泥質千枚岩からなる山地域でのゴルフ場開発にともなう
土砂災害の評価と河川管理の問題点
—奈良県吉野地域での例—

佐藤隆春（大阪市大院）・紺谷吉弘（立命館中・高）・志岐常正

Fig1 Geological map of the study area

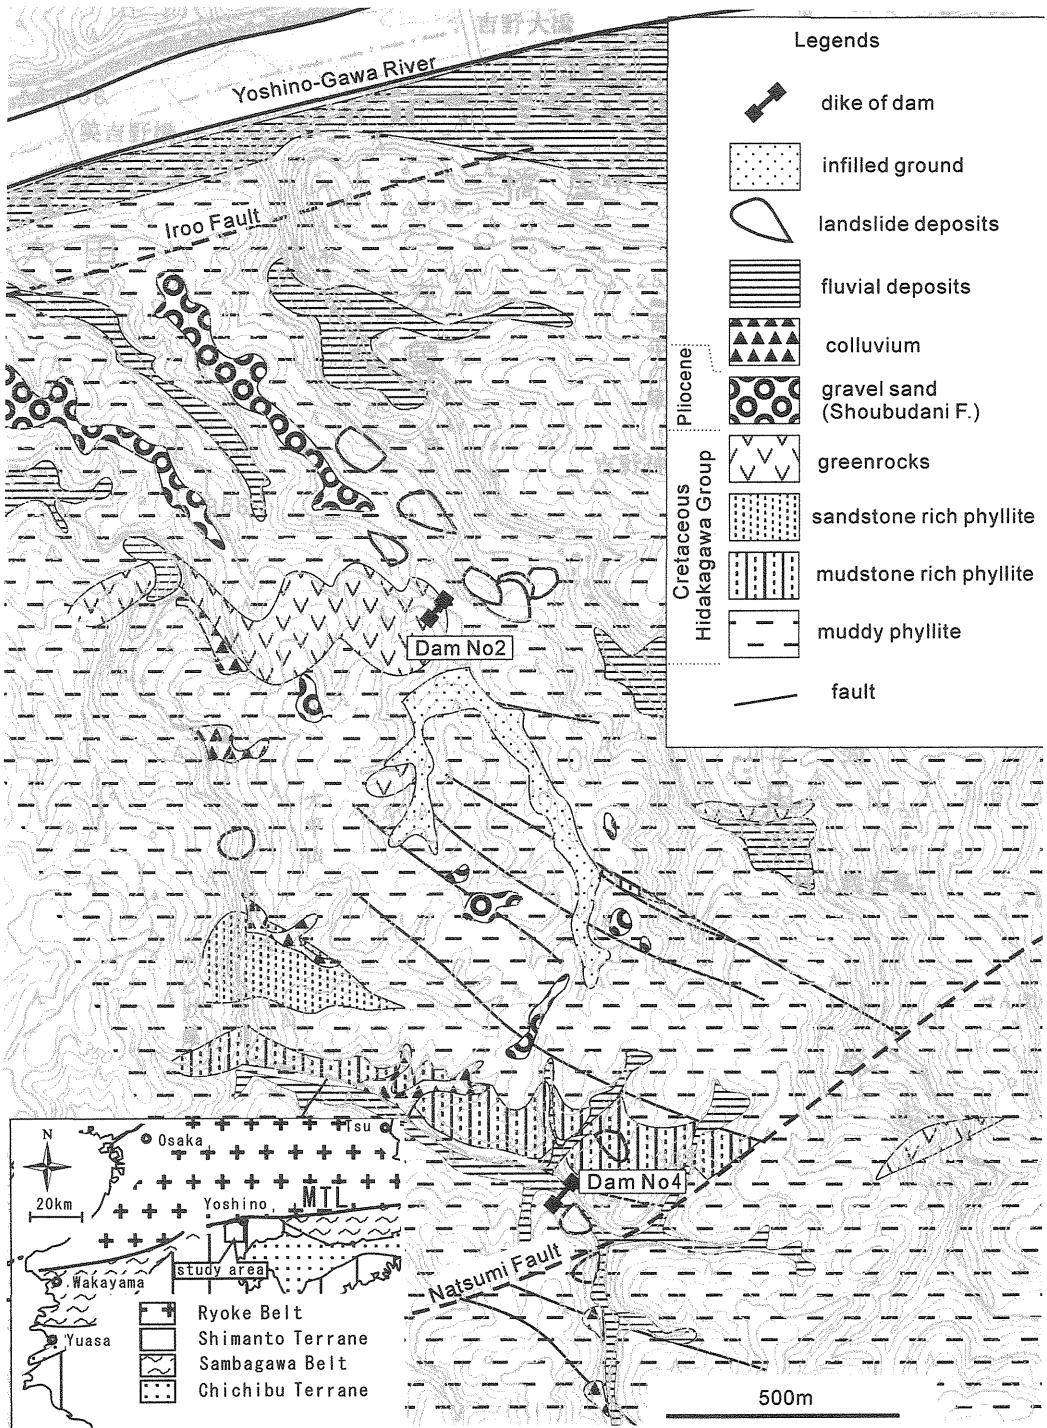
a. 本地域は大和大峯研究グループ(1981)が四万十帯に属することを明らかにしたが、それ以前は三波川帯に区分されていた。本地域の泥質千枚岩などは片理が発達し、変成鉱物が生成している。開発者側は三波川帯での地すべり地帯を例に引き、塩基性岩は緑泥石などを生じて地すべりが発生するが、本地域は泥質千枚岩、珪質千枚岩が分布するので地すべりは発生しないと判断した。この評価に対して筆者らは次の点を指摘した。

a-1 塩基性岩がレンズ状に分布する。評価の前提となる塩基性岩の有無は塩基性岩を珪質千枚岩と誤認した岩石鑑定上の問題と思われる。

a-2 一般に、地すべり地帯の岩質ごとの頻度分布は塩基性片岩より、むしろ泥質片岩が高いことが知られている(藤田1990)。

a-3 本地域はおもに風化土砂化した泥質千枚岩で構成されており、地すべりを起こしやすい素因をもつ。さらに、全体的な地形、片理構造とも北傾斜の流れ盤を構成する、谷地形が樹枝状にはいり、多くの地点で表層部の地すべり、崩積土の堆積が確認されるなど地すべりの危険性の高い地質と判定される。

a-4 本地域北部にいくつかの明瞭な地すべり地形が確認できる。現時点で活動している兆候はないが、開発に伴う地下水位の変化、地形改変などの影響に注意を払う必要がある。

b. また、開発者側は本地域に破砕帯をともなう断層は存在しないと主張したが、踏査の結果いくつかの破砕帯が確認された。

b-1 本地域南部で幅20mにおよぶ破砕帯が確認されたほか、数10cm幅の破砕帯をともなういくつかの断層が確認された。

b-2 本地域南部に設置された四号調整池堤体付近に小川層と平原層を境する断層(菜摘断層、大和大峯研究グループ1994)が推定される。同堤体付近で確認されたいくつかの断層は菜摘断層に関係する派生断層の可能性がある。

b-3 同調整池堤体取り付け部に湧水がみられるのも破砕帯の可能性がある。この指摘に開発者側は「湧水は施工中に排水管を設置したためである」と回答したが、排水管設置の理由は明らかにしていない。

Fig2 Model of dam No.4 and bypass channel

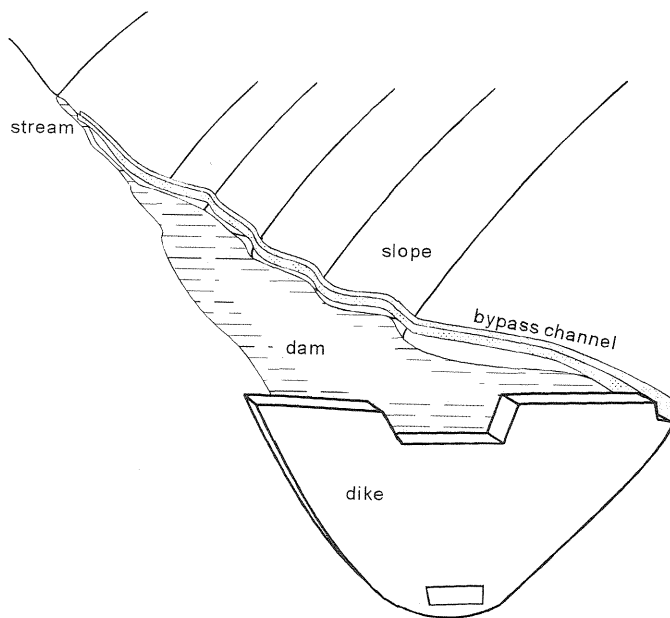
c. 筆者らはこの調整池とバイパス河川の設置計画を見直すべきであるとの見解を出したが、開発者は安全上問題ないとして計画を進めてきた。開発者側はバイパス河川を設置する斜面は受け盤であり、地すべり発生の可能性はないと主張した。これは河道がほぼ南北に流れており、斜面は東に傾斜しているので、北傾斜の地質構造をもつ地盤は安定であるとした見解である。これに対して、筆者らは次のような見解を示した。

c-1 バイパス河川 320m のうち 120m は北東方向に傾斜する流れ盤の上になる。

c-2 バイパス河川ののる斜面の樹木にアテが形成しており、間欠的に表層が地すべりを起こしていると推定される。

c-3 この斜面でのボーリング調査で深度 5m 付近まで「風化著しい黒色片岩・砂質片岩」の記載がなされており、不安定である。

c-4 地すべり発生の誘因に、ダムの漏水などで斜面末端の荷重が減少するモデルが一般に知られている（小橋・佐々 1990）。

c-5 しかもその斜面上にバイパス河川を負荷としてのせることになり、危険性は増大する。

さらに、バイパス河川が崩壊または機能が破壊された場合、重大な災害をもたらす危険性がある。そのシナリオはバイパス河川をのせた斜面が地すべりを起こす、バイパス河川が倒木などで閉塞する、計画水量を越えて溢れる、溢れた濁流でバイパス河川が崩壊するなどが想定される。その結果、調整池の急激な水位上昇による大量の放水、あるいは地す
